Поправка к ГОСТ 20156—74 Плиты модельные со сменными деревянными вкладышами для опоки размерами в свету 1000×600 мм на формовочные литейные машины без поворота полуформы с допрессовкой. Конструкция и размеры (Издание, 2000 г.)

(ИУС № 3 2024 г.)

**ПЛИТЫ МОДЕЛЬНЫЕ СО СМЕННЫМИ ДЕРЕВЯННЫМИ
ВКЛАДЫШАМИ ДЛЯ ОПОКИ РАЗМЕРАМИ В СВЕТУ
1000×600 мм НА ФОРМОВОЧНЫЕ ЛИТЕЙНЫЕ МАШИНЫ
БЕЗ ПОВОРОТА ПОЛУФОРМЫ С ДОПРЕССОВКОЙ****Конструкция и размеры****ГОСТ
20156—74**

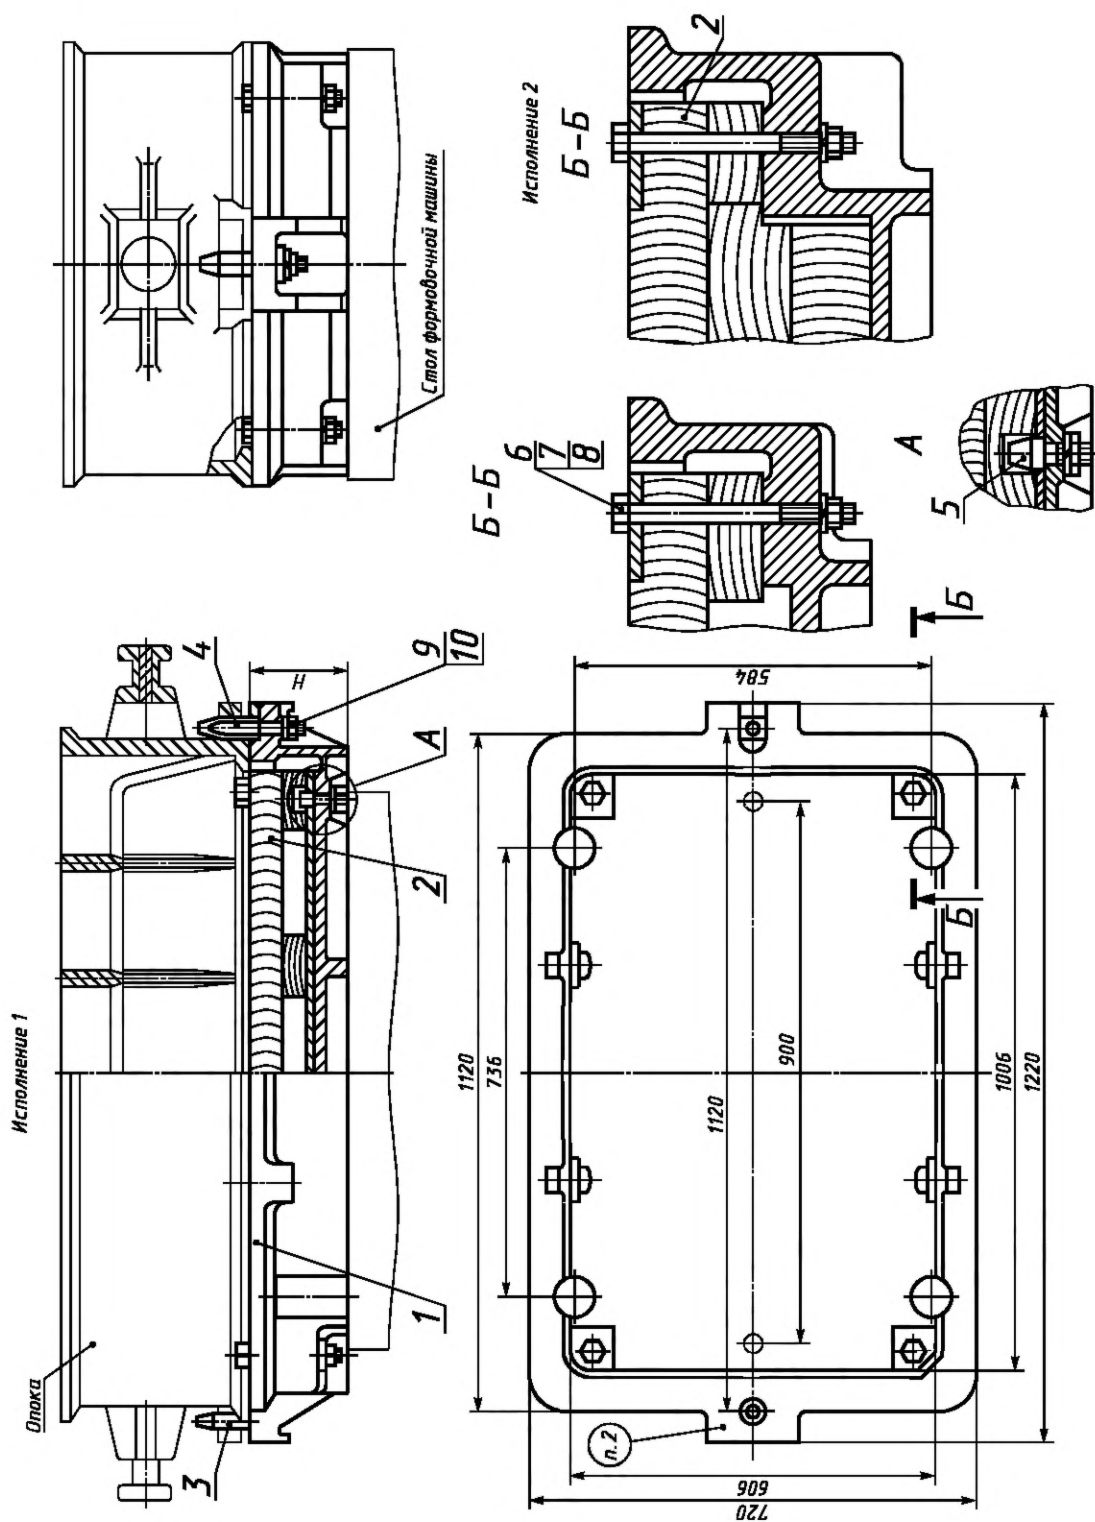
В каком месте	Должно быть
Пункт 1. Чертеж 1, поясняющие данные	1 — рама по табл. 1; 2 — вкладыш по табл. 1; 3 — штырь направляющий 0290-2505 по ГОСТ 20122 (кол. 1); 4 — штырь направляющий 0290-2555 по ГОСТ 20123 (кол. 1); 5 — штырь контрольный 0298-0122 по ГОСТ 20172 (кол. 2); 6 — болт М12-6gx120.66.05 по ГОСТ 7808 (кол. 4); 7 — гайка М12-6Н.6.05 по ГОСТ 5927 (кол. 6); 8 — шайба 12.65Г.05 по ГОСТ 6402 (кол. 6); 9 — гайка М12-6Н.6.05 по ГОСТ 5927 (кол. 2); 10 — шайба 16.65Г.05 по ГОСТ 6402 (кол 2). Черт. 1

В каком месте	Должно быть
Пункт 1. Чертеж 1, поясняющие данные	1 — рама по табл. 1; 2 — вкладыш по табл. 1; 3 — штырь направляющий 0290-2505 по ГОСТ 20122 (кол. 1); 4 — штырь направляющий 0290-2555 по ГОСТ 20123 (кол. 1); 5 — штырь контрольный 0298-0122 по ГОСТ 20172 (кол. 2); 6 — болт М12-6gx120.66.05 по ГОСТ 7808 (кол. 4); 7 — гайка М12-6Н.6.05 по ГОСТ 5927 (кол. 6); 8 — шайба 12.65Г.05 по ГОСТ 6402 (кол. 6); 9 — гайка М12-6Н.6.05 по ГОСТ 5927 (кол. 2); 10 — шайба 16.65Г.05 по ГОСТ 6402 (кол 2). Черт. 1
